Европейская экономическая комиссия

Рабочая группа по вопросам шума

Шестьдесят восьмая сессия

**Правила № 51 ООН (шум, производимый
транспортными средствами категорий М и N):****Разработка****Предложение по дополнению 5 к поправкам серии 03
к Правилам № 51 ООН (шум, производимый
транспортными средствами категорий М и N)****Представлено неофициальной рабочей группой
по дополнительным положениям, касающимся уровня звука***

«Рис. 3с

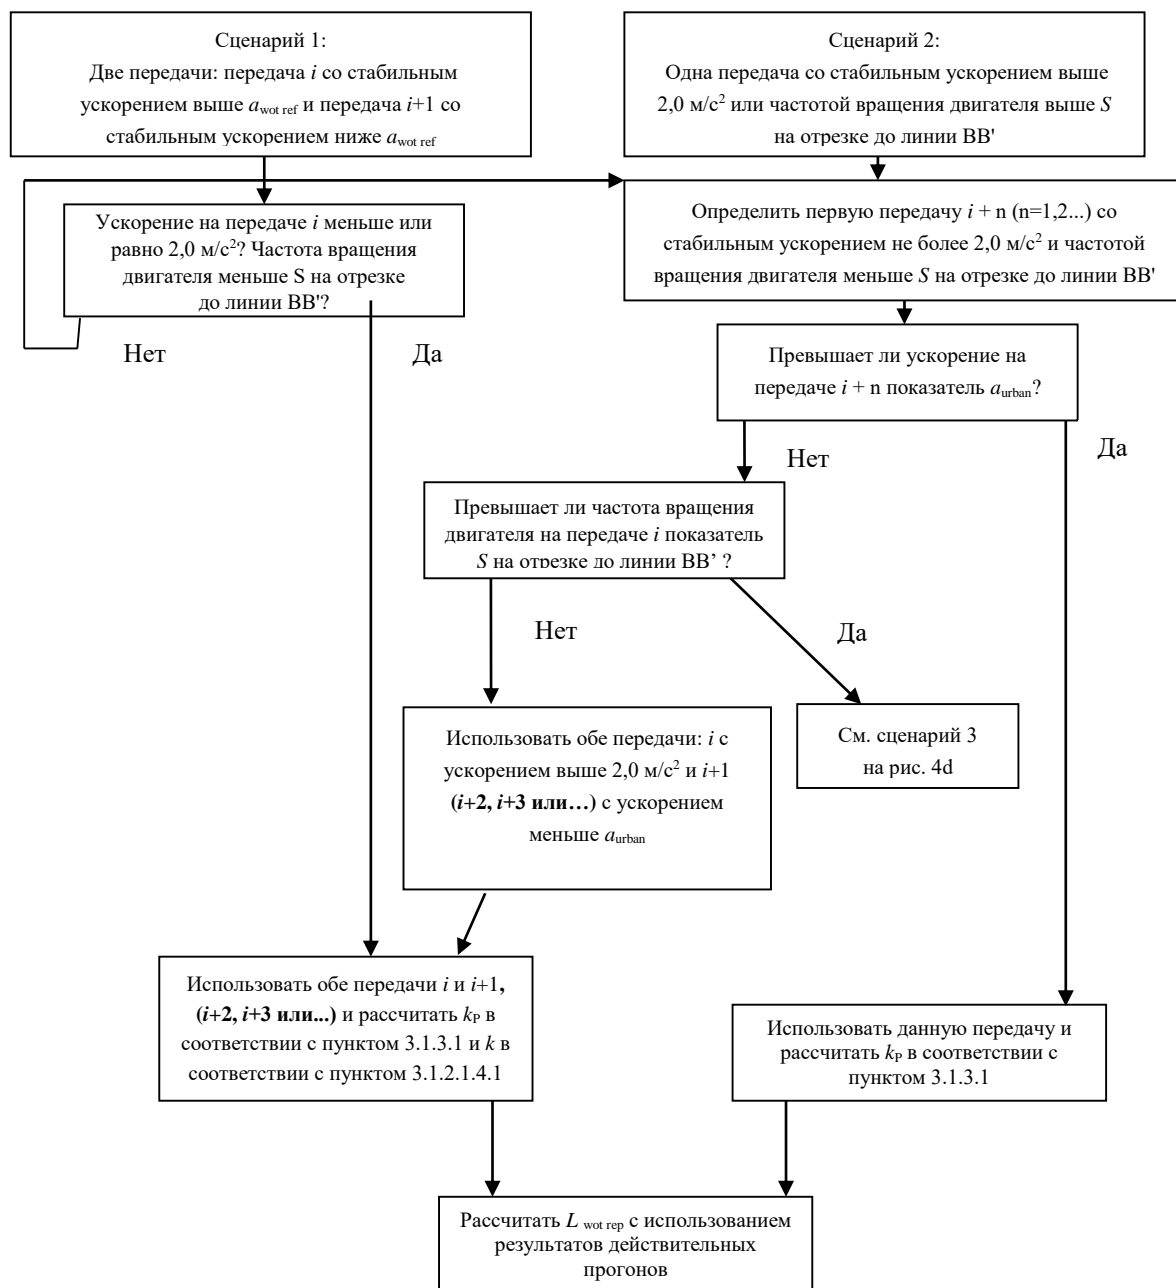
Добавление к приложению 3, рис. 3с изменить следующим образом:

Схематическая диаграмма для транспортных средств, проходящих испытание в соответствии с пунктом 3.1.2.1 приложения 3 к настоящим Правилам – Выбор передачи с блокировкой передаточных чисел: ЧАСТЬ 2»

Добавление к приложению 3, рис. 3с

1. Предлагаемые изменения направлены на согласование схематической диаграммы с поправкой к пункту 3.1.2.1.4.1 с) дополнения 3 к поправкам серии 03 к Правилам № 51 ООН.
